## 改善箇所説明図

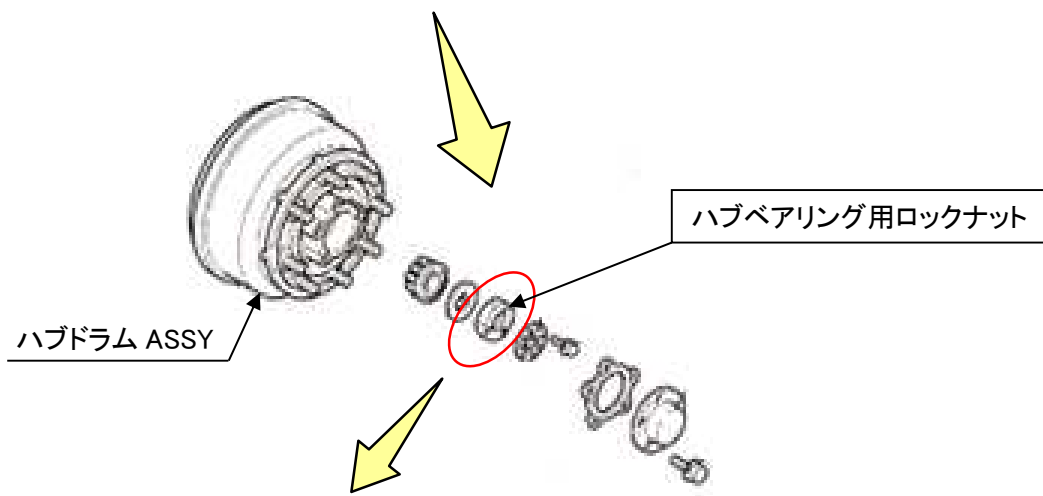
基準不適合発生箇所

大・中型トラックにおいて、前軸のハブベアリング用ロックナットの製造が不適切なため、ネジ有効径の大きいものを装着して生産されたものがある。そのため、使用過程で当該ロックナットのネジ部が破損し、最悪の場合、ハブドラムごとタイヤが外れるおそれがある。

全車両、前軸のハブベアリング用ロックナットを良品に交換する。

注：□ は正規品に交換する部品を示す。
